OGGETTO: [ID: 6192] - Procedura di Valutazione di Impatto Ambientale ai sensi dell'art. 23 del D.Lgs. 152/2006 relativa al progetto di un impianto di produzione di energia elettrica da fonte eolica denominato "Parco Eolico Lumella" della potenza complessiva di 40,6 MW, sito nei Comuni di Montescaglioso e Bernalda, in provincia di Matera, costituito da 7 aerogeneratori e dalle relative opere civili ed elettriche - **Parere tecnico istruttorio prot. n. MIC|MIC_SS-PNRR|12/03/2024|0008293-P.**

Rif. proponente Volta Green Energy S.r.l. – Società appartenente al gruppo A2A S.p.A.

Osservazioni della proponente ai sensi dell'art. 10, Legge n. 241/1990.

Layout originario del PE Lumella su CTR con vincoli ambientali e paesaggistici

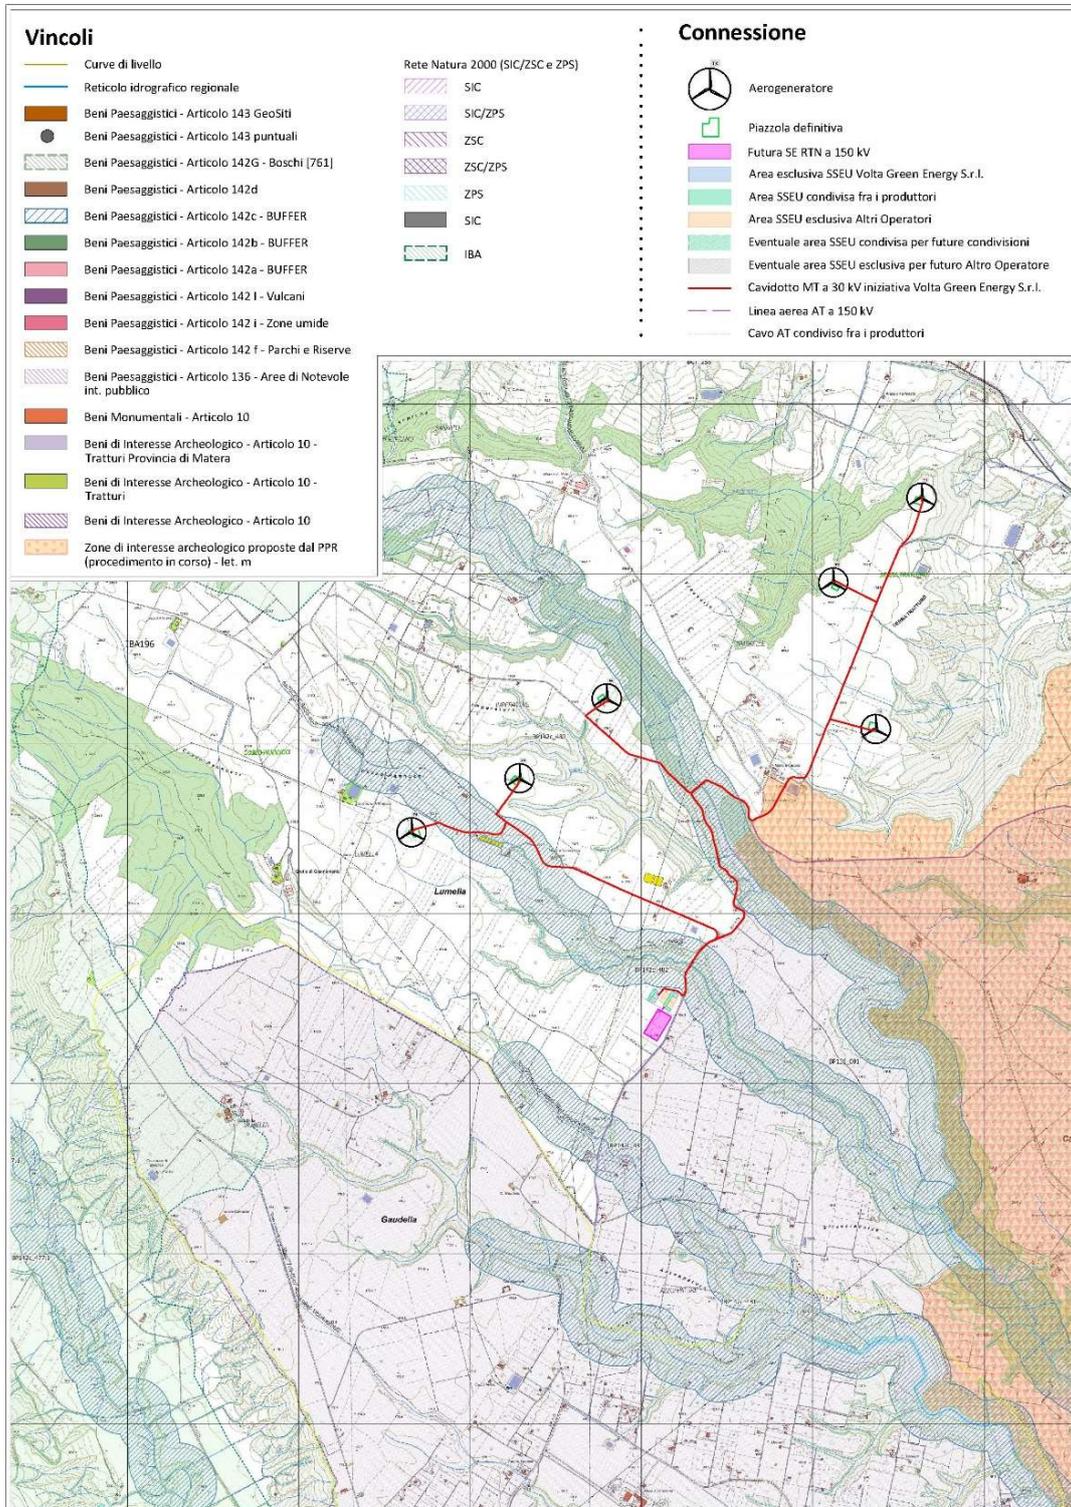
- In data 23/12/2021, si è tenuta la conferenza di servizi di cui all’art. 27, comma 7, D. Lgs. n. 152/2006 nel corso della quale la Società ha segnalato agli Enti che sarebbe mutata la soluzione di connessione; in particolare, la Stazione Elettrica di smistamento della RTN a 150 kV così come la Sottostazione Elettrica utente, originariamente destinate ad essere realizzate nel Comune di Bernalda, saranno, a seguito della presentazione del progetto di modifica della connessione, collocate al di fuori dell’area di notevole interesse pubblico tutelata ai sensi dell’art. 136, D. Lgs. n. 42/2004 sopra menzionata e localizzate esclusivamente nel territorio del Comune di Montescaglioso. Si riportano di seguito le rappresentazioni, su CTR con i vincoli ambientali e paesaggistici presenti nell’area, del layout nell’attuale configurazione e del layout che sarà proposto con la futura modifica della connessione comprendente anche l’eliminazione dell’aerogeneratore T07 come prescritto nel parere della Commissione Tecnica VIA n. 364.

Layout del PE Lumella che tiene conto della futura modifica della connessione su CTR con vincoli ambientali e paesaggistici
